第833回審査会合

敦賀発電所2号炉 敷地の地形、地質・地質構造について (コメント回答)

K断層の連続性評価について

断層ガウジ・断層角線の幅計測箇所(1-1ピット北面) 走向・傾斜、条線方向計測箇所(1-1ピット北面: 12箇所のデータを平均化) 第7.4.4.97図(1) K断層 ピット調査結果(1-1ピット) (その1)

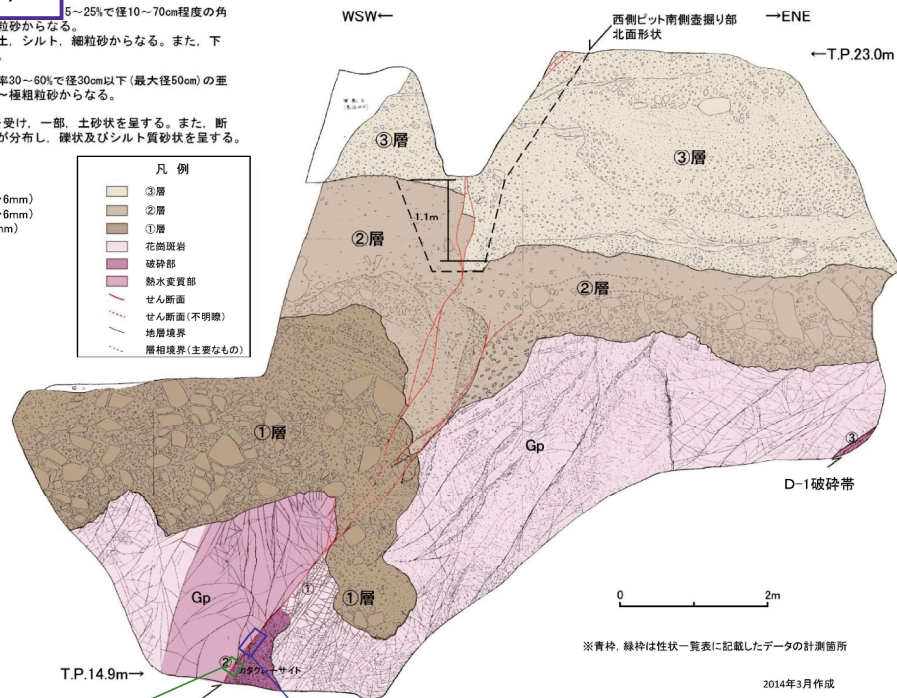
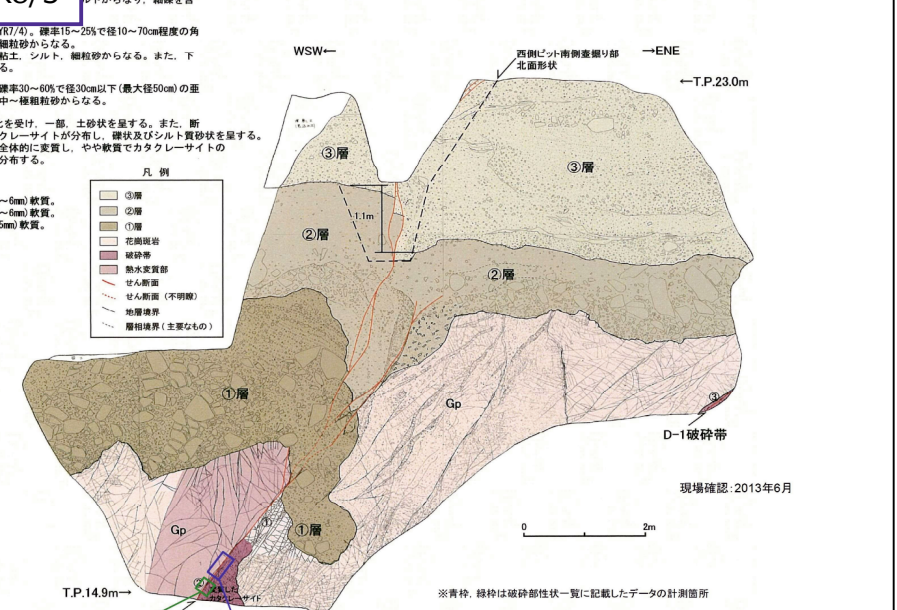
D-1トレンチ1-1ピット北面 スケッチに示された地層の色調 (No.149) を修正

- D-1トレンチ1-1ピットでは、K断層は基盤岩から③層を変位させ、北面では、②層上面の鉛直変位量は1.1mである。
- 岩盤部において、K断層は北法面ではN-S方向で高角度西傾斜であり、断層ガウジを伴う。
- 最新活動面について複数の条線方向を統計的に整理した結果、縦ずれ成分が卓越する。

- ③層: 砂礫を主体とする。浅黄褐色(7.5YR7/3)で径10cm以下の垂直礫からなる。淘汰は良い。基質は中～粗砂からなり、細礫を含む。葉層が発達する。
- ②層: シルト質砂礫を主体とする。基質はシルト及び中～細粒砂からなる。上部には砂礫混じりシルトが分布し、主に粘土、シルト、細粒砂からなる。また、下部の一部には、シルト質砂礫が分布している。
- ①層: 砂礫を主体とする。浅黄褐色(7.5YR8/3)で、礫率30～60%で径30cm以下(最大径50cm)の垂直礫からなる。淘汰は極めて悪い。基質は中～粗粒砂からなる。

Gp: 花崗斑岩: 浅黄褐色(7.5YR8/4)。全体に風化を受け、一部、土砂状を呈する。また、断層周辺部では、花崗斑岩質の変質したカタクレーサイトが分布し、礫状及びシルト質砂状を呈する。花崗斑岩質の変質したカタクレーサイトは全体的に変質し、やや軟質でカタクレーサイトの特性が認められる。また細粒部は礫目状に分布する。

- ①: f: N14° W64° W 断層ガウジ(灰褐色粘土: 幅2～6mm) 破質。
- ②: f: N10° W61° W 断層ガウジ(灰褐色粘土: 幅3～6mm) 破質。
- ③: f: N6° E65° W 断層ガウジ(褐色粘土: 幅2～15mm) 破質。

第7.4.4.100図 K断層 トレンチ調査結果(擁壁撤去法面)法面スケッチ

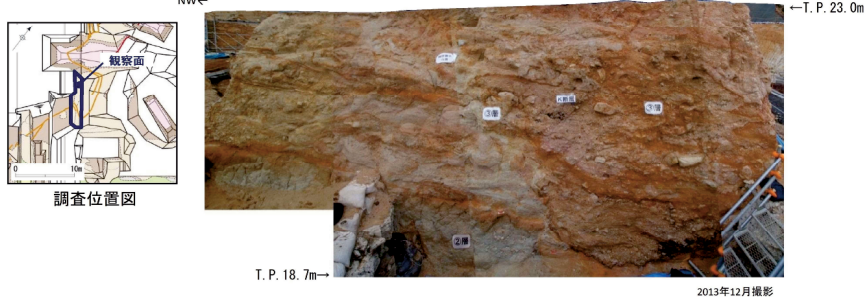
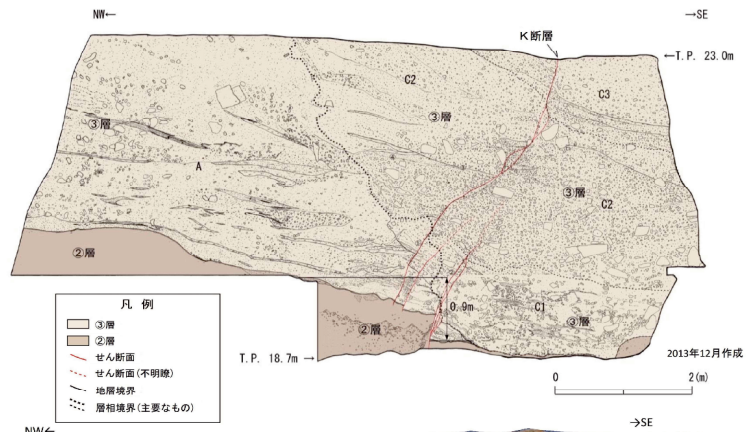
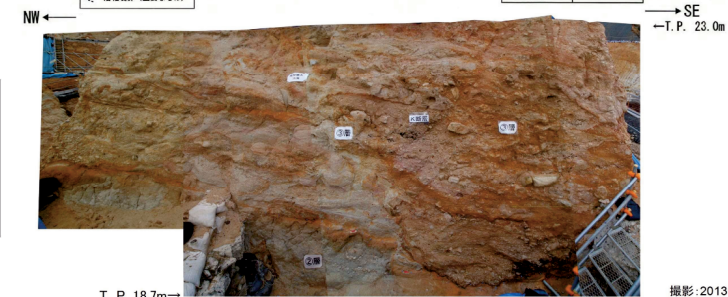
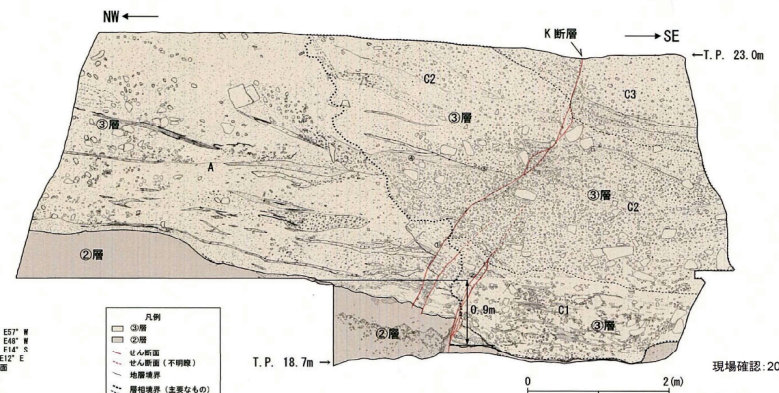
D-1トレンチ擁壁撤去法面 スケッチに示された地層の色調 (No.152) を修正

No.152
浅橙色

No.152
淡橙色

- D-1トレンチ擁壁撤去法面では、②層、③層を逆断層センスで変位させるK断層が認められる。
- K断層による②層上面の鉛直変位量は、撓曲変形を含めて0.9mである。

K断層の性状(原電道路ピット/ふげん道路ピット)

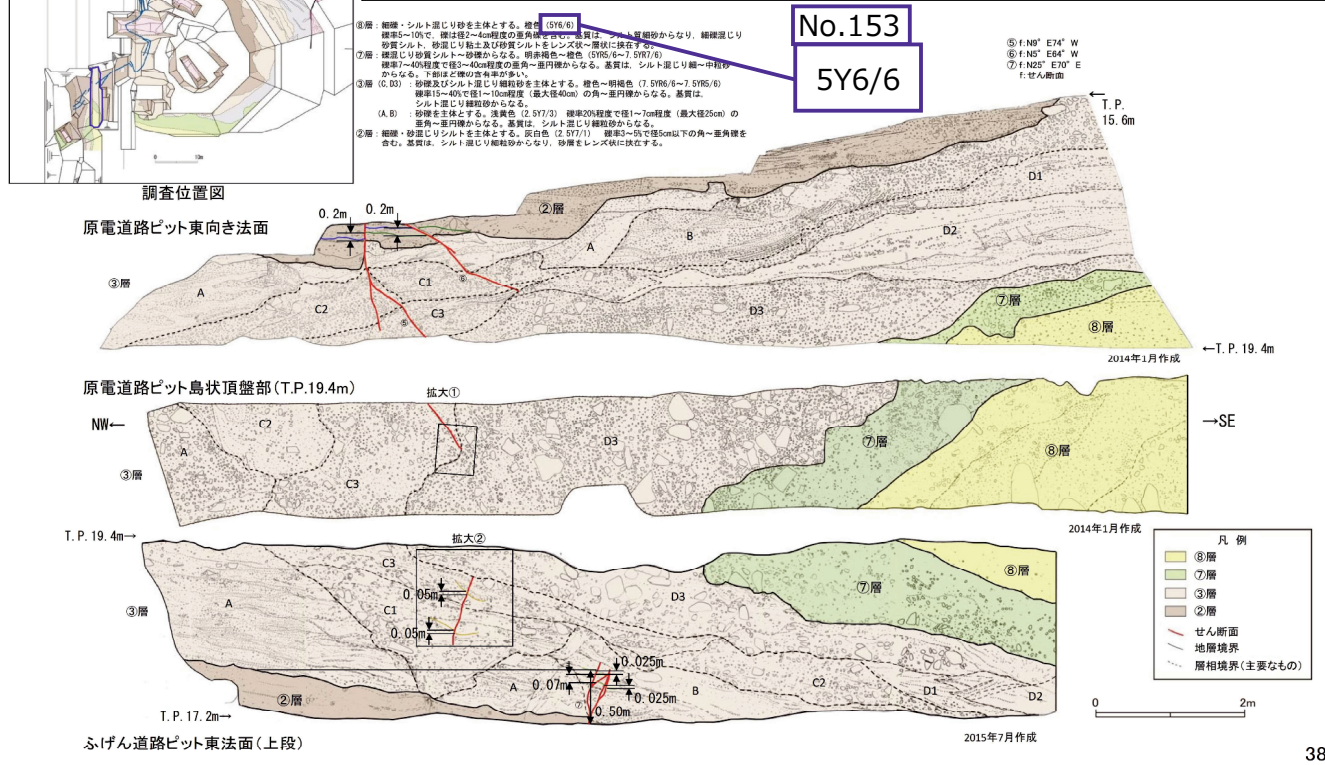
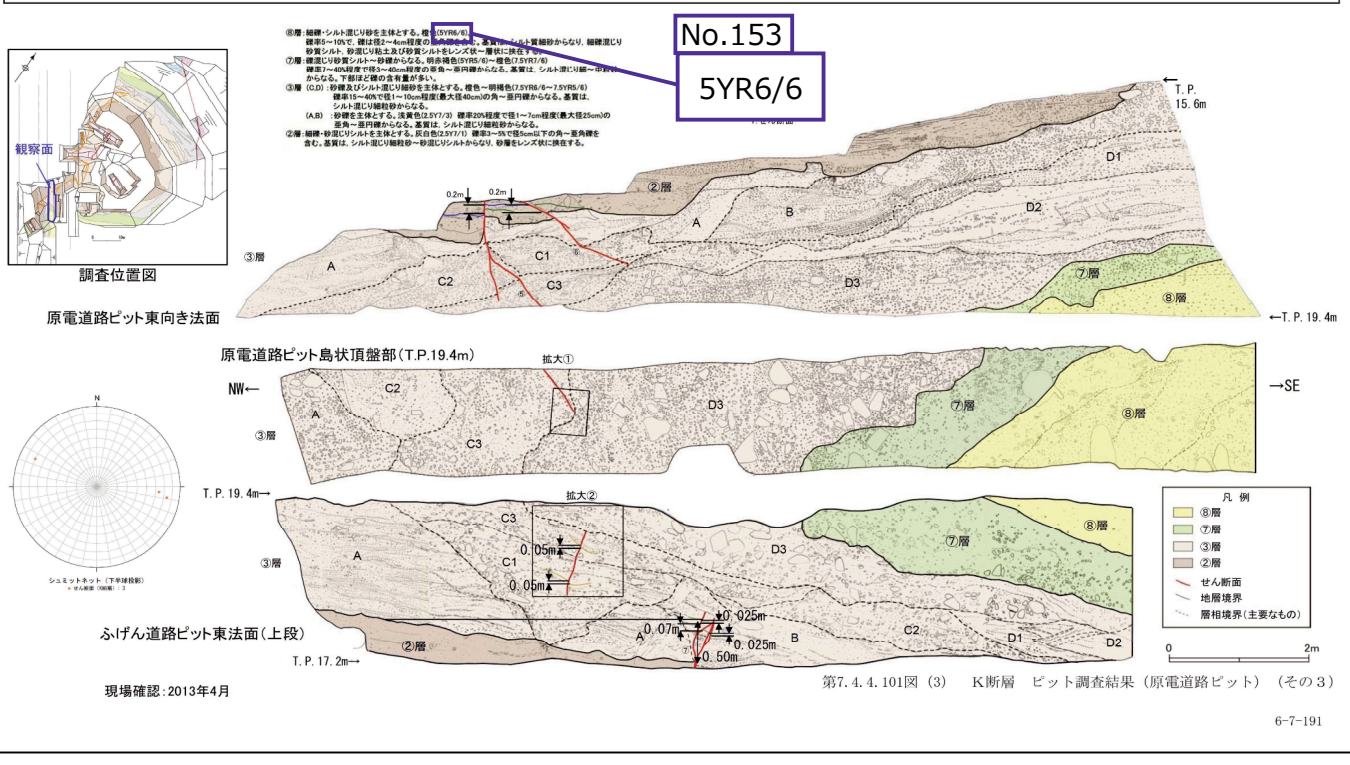
原電道路ピット/ふげん道路ピット スケッチに示された地層の色調 (No.153) を修正

- 原電道路ピット東向き法面で認められるK断層は、②層及び③層中のC層までの地層に変位を与えているが、その直上に分布する③層中のD3層は変位・変形を受けておらず、D3層は下位のC層とは明瞭な傾斜不整合関係で接している。同法面では、K断層は数条に分歧しており、②層中の地層を変位基準とした鉛直変位量は合計で0.4mである。
- 原電道路ピット東向き法面で実施した③層のOSL年代測定は、K断層と傾斜不整合関係で接しているD3層について実施しており、③層の堆積年代は133±9kaより古いことを確認した。なお、D3層に対比される地層は、D-1トレンチ入口南側法面において、美浜テフラを含む⑤層に不整合関係で覆われていることを確認している。
- これらのことから、原電道路ピット及びふげん道路ピットにおいて、K断層は133±9ka以前に堆積したD3層に変位・変形を与えていない。

K断層の連続性評価について
K断層の性状(ふげん道路ピット)

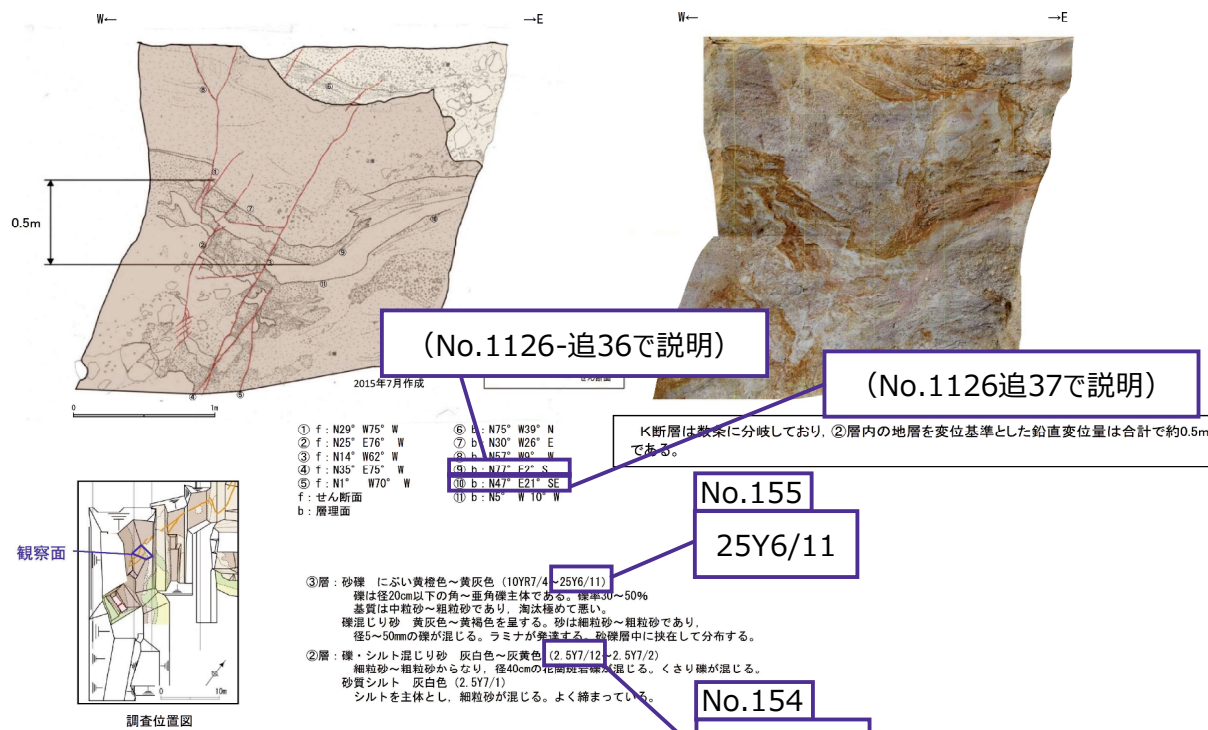
ふげん道路ピット東法面中段 スケッチに示された地層の色調 (No.154、No.155) を修正

ふげん道路ピットでは、K断層は数条に分岐しており、ふげん道路ピットの中央付近まで連続していることが確認でき、②層中の地層を変位基準とした鉛直変位量は合計で0.5mである。
